日本原燃株式会社 濃縮・埋設事業所 加工施設の
新規制基準への適合に係る設工認（第5回申請）
の対応状況について

令和4年1月14日

日本原燃株式会社

図1 設計飛来物導線と竜巻防護板との関係を示した図(例)

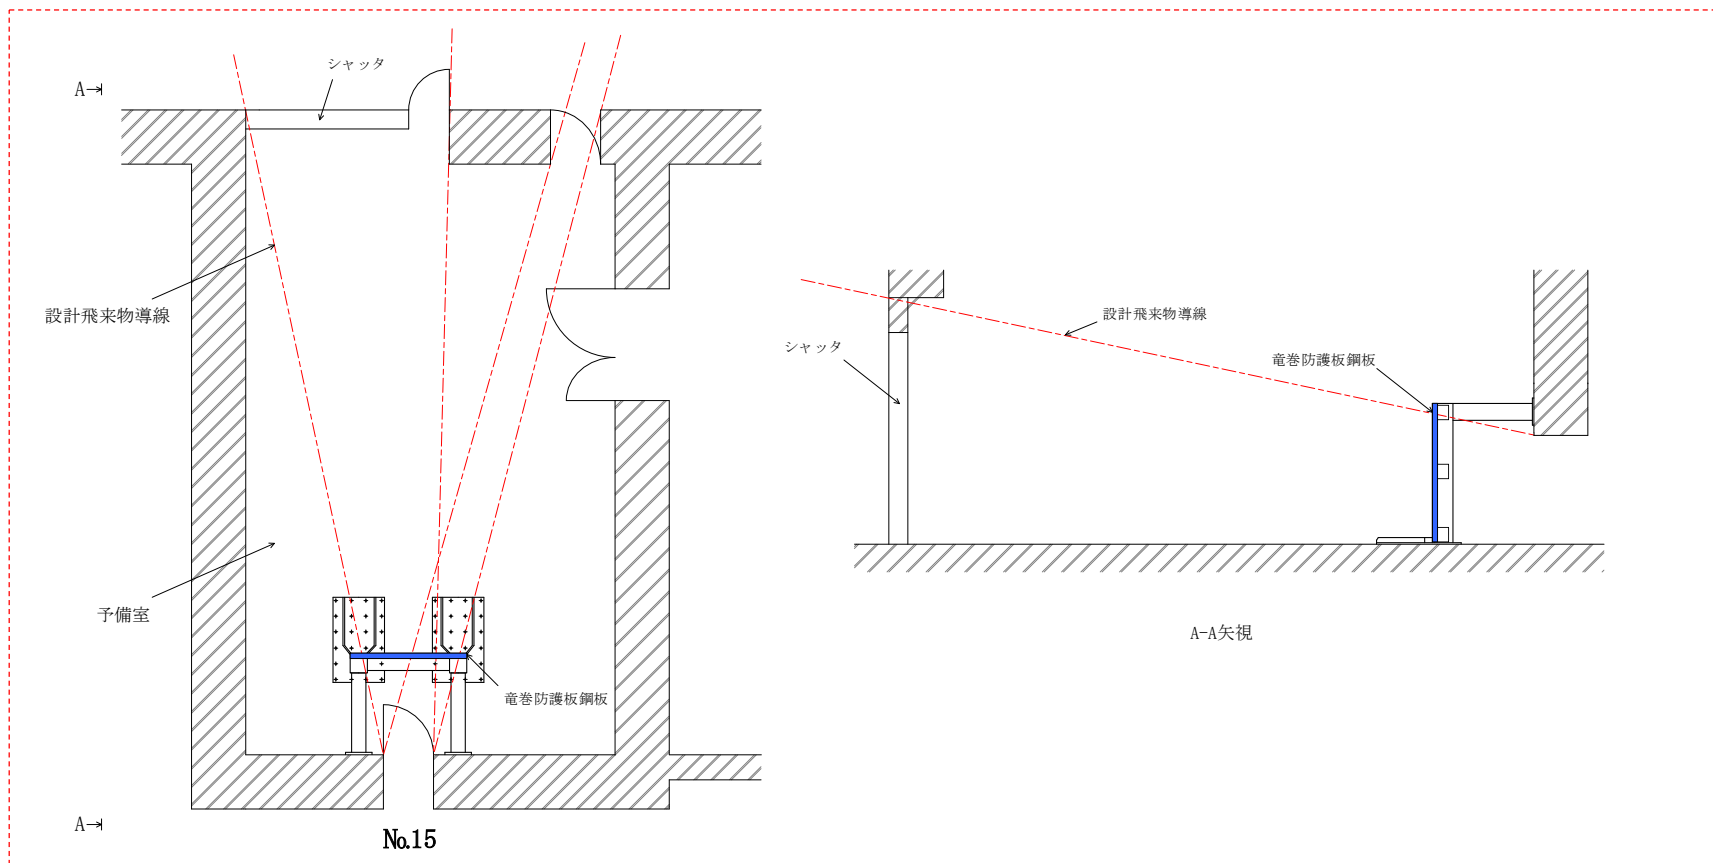
- 竜巻影響評価に係る評価式及び計算に用いる値の妥当性を確認するために必要な情報について、先行事例、他施設での説明状況を踏まえて整理し説明すること。

- ① 竜巻影響評価について、貫通評価に用いるBRL式、強度計算に用いる風力係数等に係る適用性を示すとともに、先行する発電炉、他施設の記載を踏まえ、体系立てた説明となるよう再整理し説明。
- ② 設計飛来物導線と竜巻防護板との関係図等の防護設計の妥当性を説明するために必要な資料を追加し説明。

- 設計飛来物導線と竜巻防護板との関係を示した図等の防護設計の妥当性を説明するために必要な資料を追加し、竜巻防護板が設計飛来物導線を遮ることができる幅及び高さを確保していること等を説明。

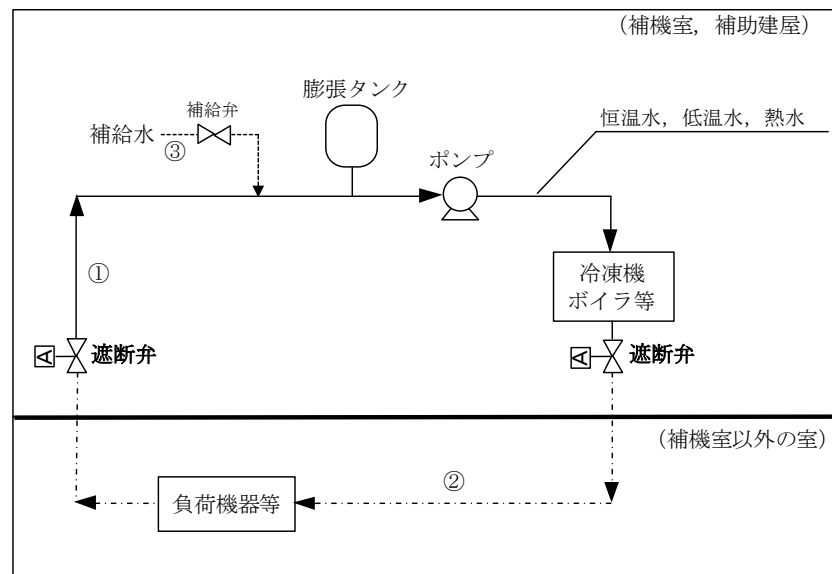
- 溢水評価について、発電炉等の他施設の対応と同様の評価手法であること、遮断弁の条件等についても適切に考慮されていることを今後説明すること。

溢水評価について、先行する発電炉、他施設と同様の評価手法であることを説明するとともに、遮断弁は耐震1G等を考慮した設計とするが、事故対応時の作業環境等の確保（溢水量の低減）を目的に設置するものであることから、溢水評価においては、保守的に遮断弁の機能を考慮せず、保有水量全てが溢水した条件で評価を行うことを説明。

- 溢水評価において、遮断弁の機能を考慮せず、溢水源の保有水量全ての溢水（右図及び下表の①～③）を考慮した条件で評価を行うことを明確化した。

【概要図】

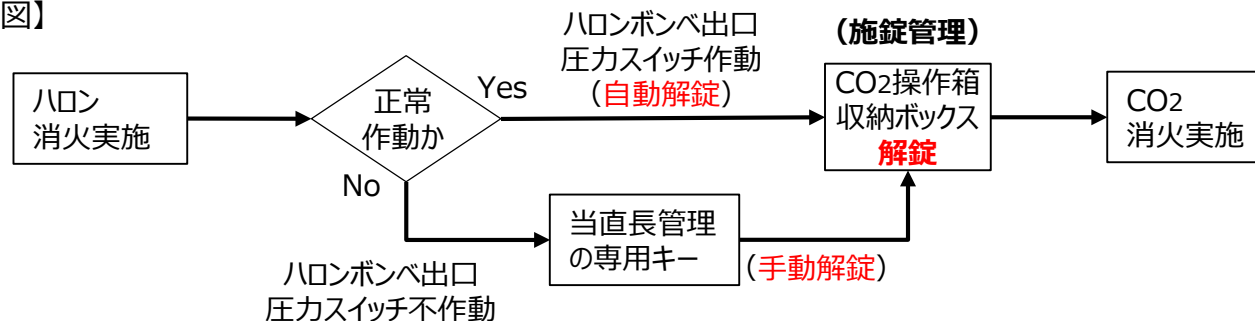
- 「ハロン消火剤より先に二酸化炭素消火剤を噴射することがない設計とする。」としているが、ハロン消火剤が放出されない場合、二酸化炭素の操作箱の解錠がされない場合があるのではないか。その時に不都合は生じないか。詳細を今後説明すること。

ハロン消火系が正常に作動しない場合でも、二酸化炭素消火系の操作箱を専用キーにより手動解錠することで、二酸化炭素消火系による消火が実施できることを説明。

- 二酸化炭素消火系の操作箱は、誤操作防止のため操作箱の収納ボックスを施錠管理する。
- 解錠はハロン消火系が作動し、ハロンポンベの出口配管に設置する圧カスイッチの作動により自動解錠されるものとし、ハロン消火系の不作動等により解錠されない場合は、当直長が管理する専用キーにて手動解錠する。
